Платформа осмотра и приёмки объектов недвижимости

АКТ ОСМОТРА объекта недвижимости

от 29.08.2026

Жилая комната №2 (3.56x3.25=11.57, h = 2.75)

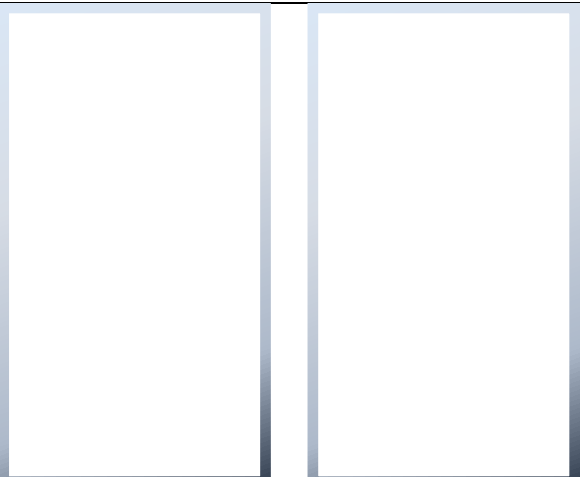
8	Пол (Ламинат): Просвет между полом и рейкой на поверхности ламината более 2 мм, Зазор между стенами / перегородками / инженерными сетями и покрытием из ламината более 10 мм, Отклонение поверхности ламината от горизонтальной плоскости более 2 мм на 2 м проверяемой длины, Элементы покрытия из ламината имеют волны, вздутия			
9	Потолок (Натяжной): Неоднородный цвет полотна натяжного потолка, Выпирание элементов каркаса натяжного потолка, видимых через полотно, Щели в местах примыкания натяжного потолка к стенам, Механические повреждения (разрывы, трещины) на поверхности натяжного потолка
